Autorité environnementale

**Avis délibéré de l’Autorité environnementale
sur la construction d’un établissement
pénitentiaire et d’un palais de justice à
Saint-Laurent-du-Maroni (973)**

n°Ae : 2020-04

Avis délibéré n° 2020-04 adopté lors de la séance du 22 avril 2020

Figure 3: Plan du projet (source : dossier)

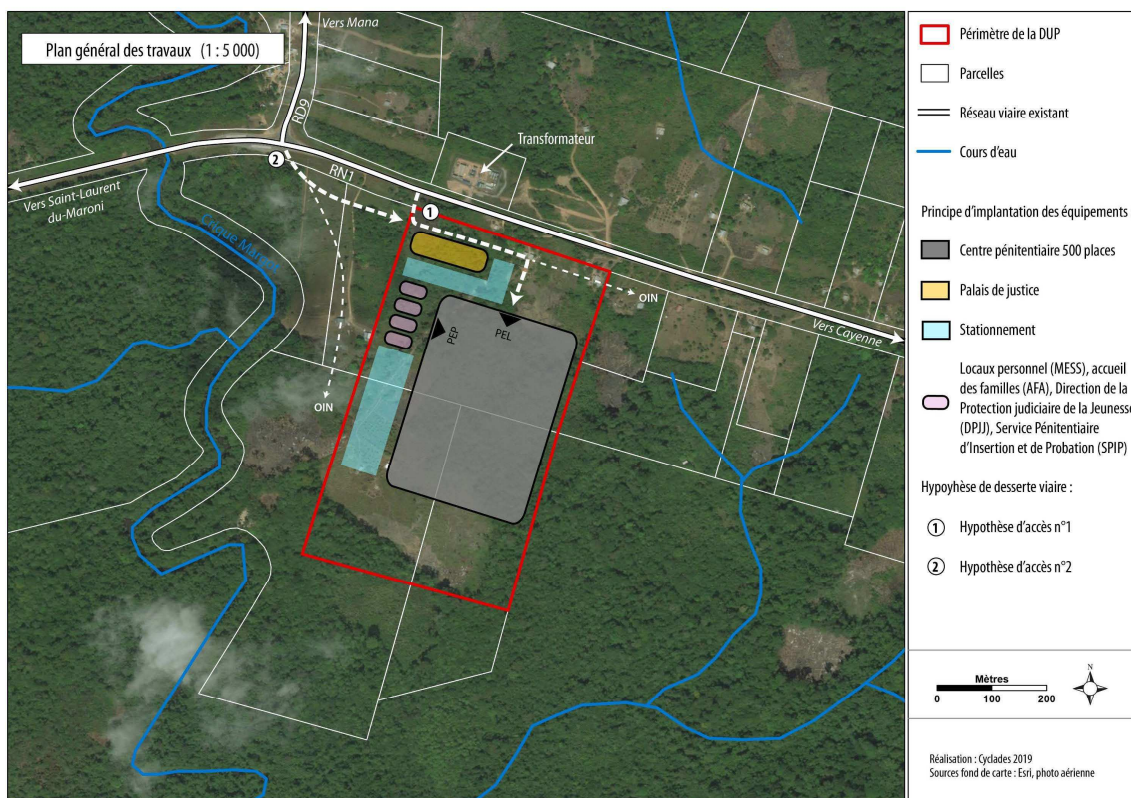
Aucun plan, esquisse ou schéma plus précis du projet n'est fourni. Le dossier signale que l'implantation des bâtiments est, à ce stade du projet, indicative et que le choix entre les deux variantes proposées pour l'accès au site (cf. figure 3) n'est pas encore arrêté et dépend du calendrier d'aménagement de l'OIN (la variante 1, prévue sur du foncier de l'État, pourrait être retenue temporairement, dans l'attente de la réalisation des voiries de l'OIN). Les modalités d'assainissement ne sont pas arrêtées. Les tracés des raccordements aux différents réseaux (électricité, eau potable, eaux pluviales, eaux usées, télécommunications) qui pourront être de plusieurs kilomètres¹⁵, ne sont pas fournis.

L'Ae recommande au maître d'ouvrage d'inclure dans le périmètre du projet l'ensemble des raccordements aux réseaux, y compris viaires, nécessaires au projet. Elle recommande également de justifier le périmètre de la demande de déclaration d'utilité publique au regard de celui du projet et des incertitudes associées et, le cas échéant, de revoir celui de la DUP.

Figure 5 : Écoulement des eaux de ruissellement et potentielles zones humides (Source : dossier - étude géotechnique)

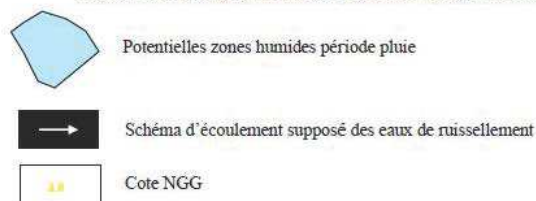
Une zone humide de 0,44 ha a été recensée sur le site, « le long de la RN1 », sans être cartographiée et sans préciser si la caractérisation des zones humides s'est appuyée sur les critères pédologiques et de végétation²⁷. Le dossier mentionne pourtant aussi (cf. étude géotechnique) la présence d'eau et de « zones humides » non seulement au nord mais également au centre du site lors des visites effectuées (cf. figure 5).

L'Ae recommande de préciser les modalités de caractérisation des zones humides sur le site du projet et à ses abords, si besoin de la revoir, et de cartographier ces zones.

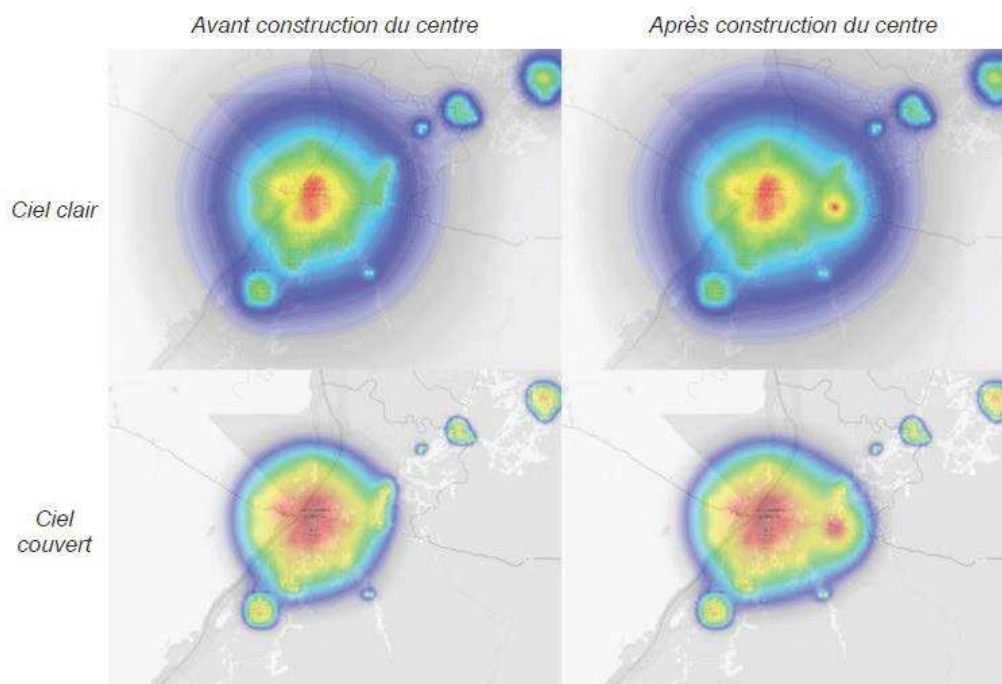
Les bâtiments seront, selon l'étude d'impact et la pièce C du dossier, des R+4+combles (sans qu'il soit clair que cela prenne en compte les miradors). L'étude annexée ne précise pas ses hypothèses et indique que ses conclusions, en matière d'impact sanitaire sur les riverains « *seront à vérifier en fonction de la hauteur des bâtiments* ». Elle indique également qu'« *Il serait intéressant de connaître les installations techniques d'éclairage pour ce centre pénitentiaire afin de voir si une comparaison des résultats de simulation pourrait être effectuée* ».
